日本原燃株式会社

前回(2020 年 5 月 8 日)までのヒアリングコメントへの回答

(第十条 廃棄物埋設地)

第1図 2号廃棄物埋設地の埋設設備1基当たりガス発生量の経時変化

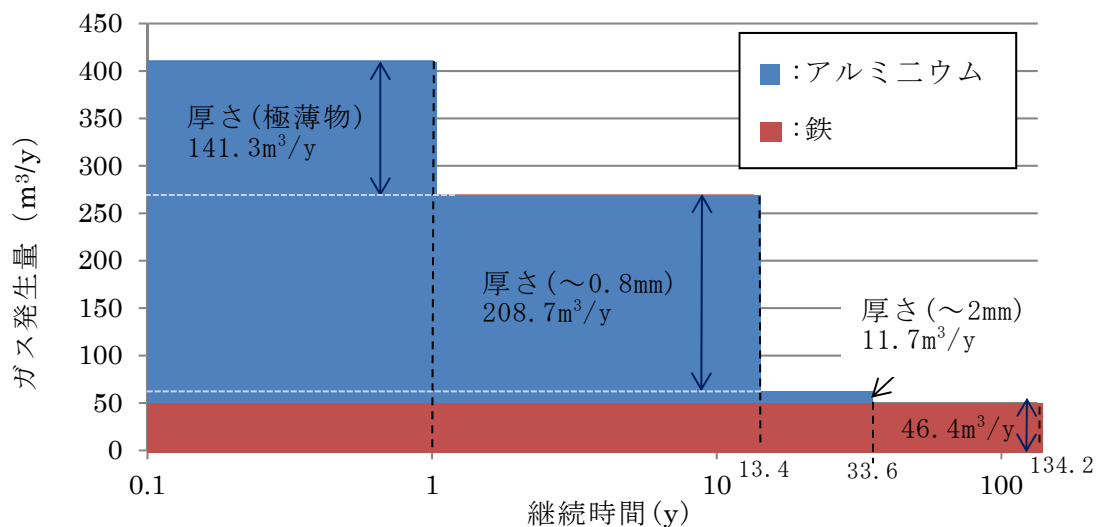
- ・ 14ページおよび17ページの第17表、パラメータの欄の腐食生成物について、鉄はマグネタイトと正しく記載されているが、アルミニウム、ニッケル、亜鉛は水酸化物として記載されていないので、標記は統一すること。
- ・ 14ページおよび17ページの第17表、パラメータの欄の腐食膨張倍率及び腐食速度について、表中に設定の考え方を追記すること。
- ・ 10ページ～17ページの金属腐食について、1号におけるガス発生、腐食速度、腐食生成物は金属量が多い3号の評価を代表とする説明であるが、塩による影響を考慮しても3号で代表できる根拠を追記すること。

既往知見⁽³⁾により整理された2号廃棄物埋設地を対象に設定したガス発生量を第1表及び第1図に示す。埋設設備1基当たり1年間に発生するガスの量は、標準状態において最大500Nm³/yであると評価されている。

3号廃棄物埋設地においては、埋設設備1基当たりに埋設可能な廃棄体本数が2号廃棄物埋設地の約2倍(26,400本/12,960本=2.04)であることから、同様な考え方に基づくと、埋設設備1基当たり最大で1,000Nm³/yと算定できる。ここで、3号廃棄物埋設地においては、埋設する廃棄体及び定置密度が2号廃棄物埋設地と同じであることから、埋設設備体積当たりのガス発生量は2号廃棄物埋設地とほぼ同等である。

1号廃棄物埋設地では、均質・均一固化体に含まれる可溶性塩によるガスの発生量への影響が生じる。廃棄物埋設地におけるガスの総発生量は、埋設される廃棄体に含まれる金属の量と正の相関を持つ。均質・均一固化体に含まれる金属量は、充填固化体に含まれる金属量に比べ非常に少ないため、1号埋設設備のうち充填固化体を埋設する埋設設備を対象に、可溶性塩による影響を考慮したガス発生量を評価する。1号廃棄物埋設地に埋設される充填固化体の重量は、3号廃棄物埋設地に埋設される充填固化体の重量の半分程度であることを考慮して、第1図を参考にガス発生量を評価した。その結果、可溶性塩の存在により鉄の腐食速度が仮に10倍程度⁽⁴⁾⁽⁵⁾になったとしても、ガス発生について支配的であるアルミニウムの腐食速度は大きく変化しない⁽⁶⁾ことから、埋設設備体積当たりのガス発生量は2号及び3号廃棄物埋設地とほぼ同等である。以上のことから、1号廃棄物埋設地における可溶性塩の影響を考慮しても、3号廃棄物埋設地におけるガス発生による影響評価で代表できるといえる。

第 23 図 N 値 50 以上の鷹架層中部層の透水係数の分布 (1/3)

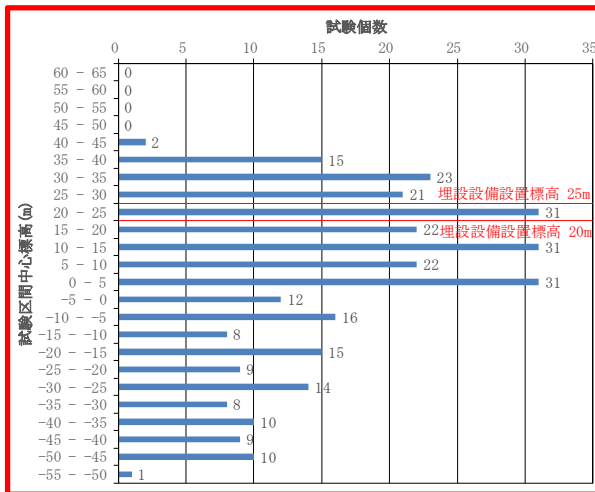
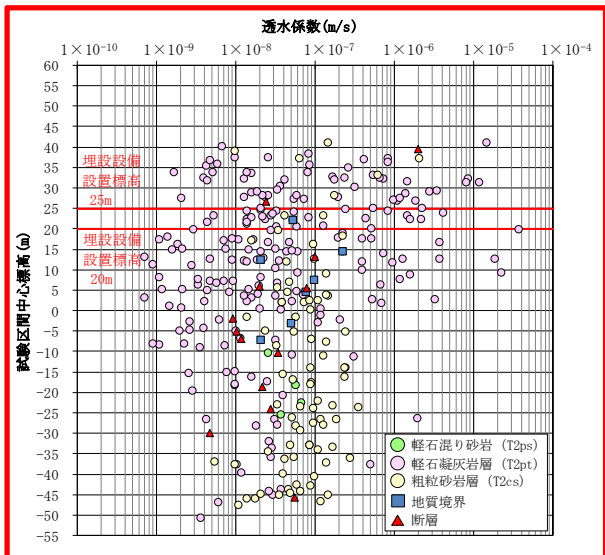
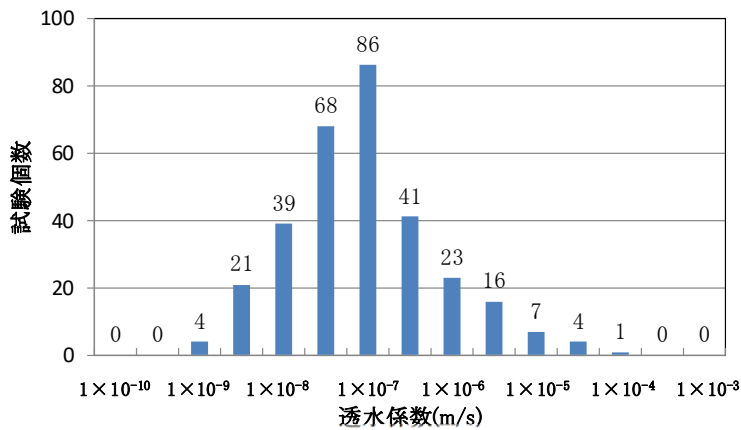
- ・ 補足説明資料7補7-54ページ、真ん中のグラフの文字がつぶれてしまっているため、読めるように修正すること。なお、他のページについても同様に修正すること。

31 ページ及び 32 ページに、3 号廃棄物埋設地の鷹架層中部層 N 値 50 以上について、補足説明資料 7 及び補足説明資料 7 添付資料 3 の修正箇所を示した(変更箇所を赤枠で明示)。その他の修正箇所についても同様に修正し、まとめ資料へ反映する。
